PROGETTISTA 	COMMESSA NQ/R22177	UNITA' -
	LOCALITA' PIOMBINO (LI)	REL-VDO-E-00051	
	PROGETTO / IMPIANTO FSRU Piombino e collegamento alla Rete Nazionale Gasdotti	Fg. 1 di 21	Rev. 0

ISTANZA PER IL RILASCIO DELL'AUTORIZZAZIONE ALLA COSTRUZIONE E ALL'ESERCIZIO DELL'OPERA FSRU PIOMBINO E COLLEGAMENTO ALLA RETE NAZIONALE GASDOTTI

RICHIESTA DI INTEGRAZIONI

ARPAT Direzione Generale - AOGRT/AD Prot. 0354425 Data 19/09/2022

Figura 3-1 - Stralcio planimetria elaborato n. PG-TP-D-00022 "Carta di inquadramento su Piano Urbanistico Comunale (PUC)" (in viola Zone D e in giallo Zone E)

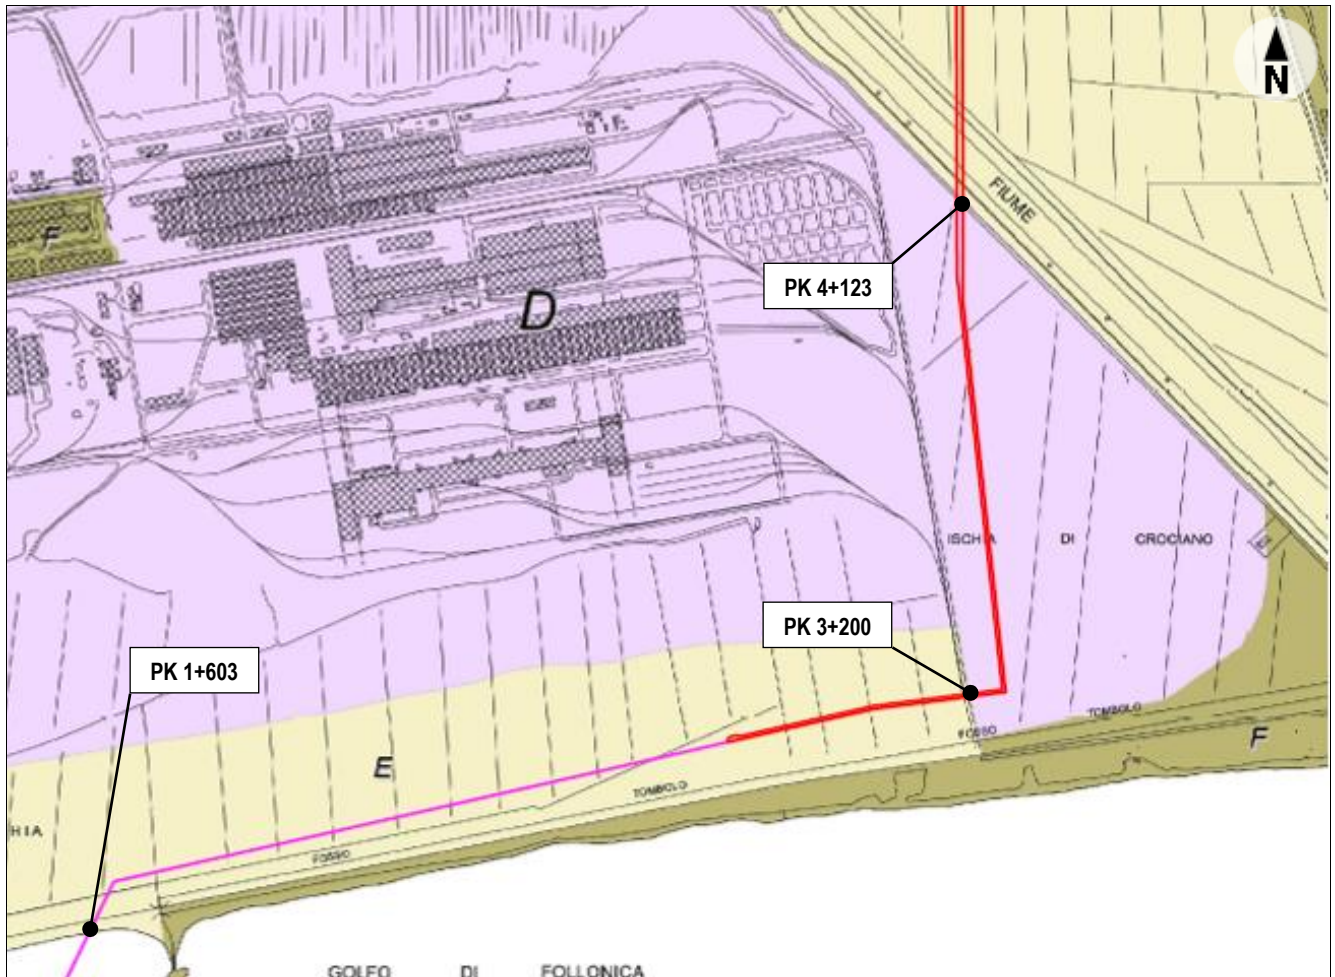
ARPAT ricorda al proponente che il valore di fondo naturale per l'Arsenico, pari a 57,2 mg/kg, è relativo al solo suolo superficiale insaturo: per il suolo profondo insaturo il limite normativo di riferimento sono le CSC della Tabella 1 Colonna A o B a seconda della destinazione del sito.

Il Proponente prende atto che il valore di fondo naturale (VFN) dell'Arsenico nei suoli, stabilito dalla Conferenza di Servizi istruttoria del MATTM tenutasi il 13/10/2015, sia riferito al solo suolo superficiale (0÷1 m da p.c.).

Alla luce del chiarimento fornito da ARPAT, al fine di procedere con il corretto confronto tra il VFN dell'Arsenico e terreni in funzione della profondità di scavo (entro 1 m da p.c.), il Proponente procederà con la formazione di due distinti cumuli di terreno (cfr. elaborato n. **PG-PL-32E-00270 rev.1** in **Allegato 2**): uno relativo al terreno oggetto di scavo affiorante da p.c. sino ad 1 m da p.c., derivante dallo scavo superficiale e parzialmente dallo scavo a cielo aperto sino ad 1 m da p.c., ed uno relativo al terreno oggetto di scavo della trincea da 1 m da p.c. sino a fondo scavo. In tal modo sarà possibile distinguere i terreni in base alla profondità di scavo e confrontare in modo opportuno la concentrazione del parametro Arsenico con il VFN (terreni di scavo entro il primo metro) e con la CSC di riferimento per la specifica destinazione d'uso (terreni di scavo oltre il primo metro).

La Figura 3-1 tratta dall'elaborato n. PG-TP-D-00022 "Carta di inquadramento su Piano Urbanistico Comunale (PUC)", mostra la zonizzazione del tratto di tracciato interferente con l'area SIN (da PK 1+603 a PK 4+123).

Alla luce del chiarimento fornito da ARPAT in merito all'applicazione del VFN dell'Arsenico ai soli terreni superficiali (0÷1 m da p.c.), gli esiti delle analisi di laboratorio dei terreni previsti in area SIN saranno confrontati con i seguenti limiti di riferimento:

- CSC col.A del D.Lgs.152/06 (siti ad uso verde pubblico-residenziale) per i punti di campionamento ricadenti nella zona E (campioni prelevati da PK 1+603 a PK 3+200) per tutti i parametri ricercati ad eccezione del parametro Arsenico;
- CSC col.B del D.Lgs.152/06 (siti ad uso commerciale-industriale) per i punti di campionamento ricadenti nella zona D (campioni prelevati da PK 3+200 a PK 4+123) per tutti i parametri ricercati ad eccezione del parametro Arsenico;
- Relativamente al parametro Arsenico:

- Per i terreni oggetto di scavo da p.c. sino ad 1 m da p.c., le concentrazioni saranno confrontate con il VFN pari a 57.2 mg/kg (campioni prelevati da PK 1+603 a PK 4+123);
- Per i terreni oggetto di scavo oltre 1 m da p.c., le concentrazioni saranno confrontate la CSC col.A del D.Lgs.152/06 per i punti di campionamento ricadenti nella zona E (campioni prelevati da PK 1+603 a PK 3+200);
- Per i terreni oggetto di scavo oltre 1 m da p.c., le concentrazioni saranno confrontate la CSC col.B del D.Lgs.152/06 per i punti di campionamento ricadenti nella zona D (campioni prelevati da PK 3+200 a PK 4+123).

Figura 3-2 - Sovrapposizione tracciato di progetto/area occupazione lavori e progetto di MISO della falda del SIN di Piombino

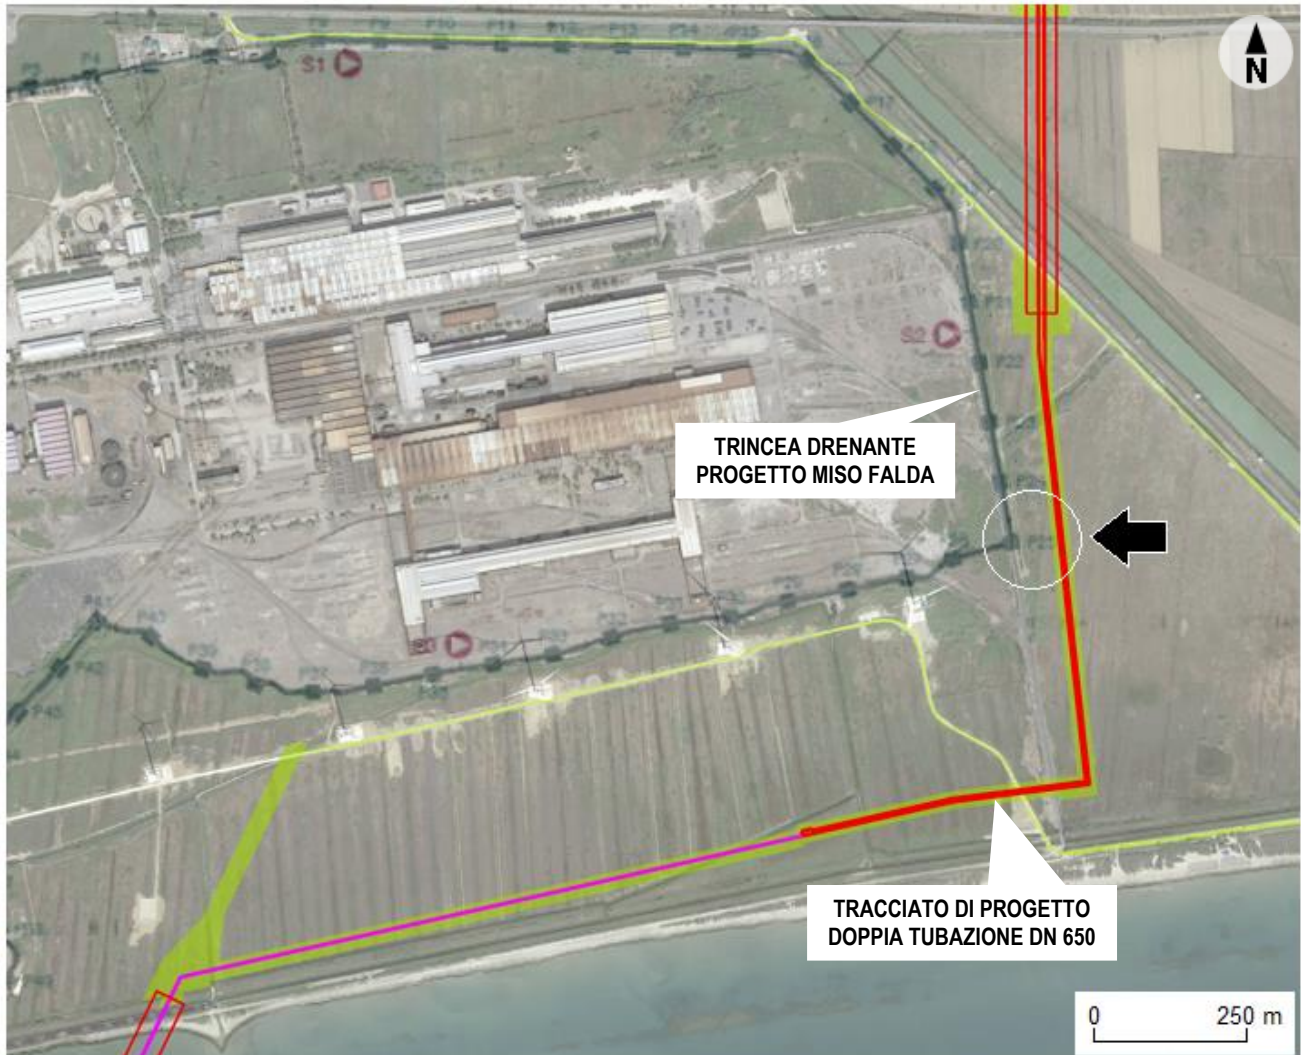
- 2.2.1** ARPAT richiede al proponente una verifica dell'assenza di interferenza diretta del metanodotto con il progetto di MISO della falda del SIN di Piombino e una verifica dell'assenza di interferenze delle relative fasce di rispetto e delle aree di cantiere in corrispondenza dell'area Demanio.
- 2.2.2** ARPAT richiede al Proponente una verifica e la risoluzione delle interferenze del metanodotto con il tracciato dell'Elettrodotta Terna di collegamento a 132 kV tra l'isola d'Elba e il continente nell'area Demanio 1, da effettuare non solo in pianta, ma anche rispetto alla profondità di posa delle due opere, tenendo conto delle relative fasce di rispetto

In **Allegato 3** e **Allegato 4** si riporta la sovrapposizione del tracciato di progetto, inclusa l'area occupazione lavori, rispettivamente con il progetto di MISO⁶ (Messa in Sicurezza Operativa) della falda del SIN di Piombino e con il layout dell'area di cantiere⁷ del progetto di MISO stesso.

In riferimento alla planimetria in Allegato 2, è possibile osservare che il tratto di trincea drenante prevista dal progetto di MISO e il tracciato doppia tubazione DN 650 siano posti ad una distanza minima di circa 80 m (cfr. Figura 3-2): non risultano dunque interferenze tra le due opere in progetto. L'area occupazione lavori per la realizzazione del metanodotto risulta ad una distanza minima di circa 60 m dal tratto di trincea drenante prevista dal progetto di MISO: non risultano quindi interferenze in tal senso.

In riferimento alla planimetria in Allegato 3, è possibile osservare l'assenza di interferenze tra le aree interessate dal cantiere per la realizzazione del progetto di MISO e l'area occupazione lavori prevista per la realizzazione del metanodotto: non risultano quindi interferenze in caso di contemporanea esecuzione dei lavori delle due opere in progetto.
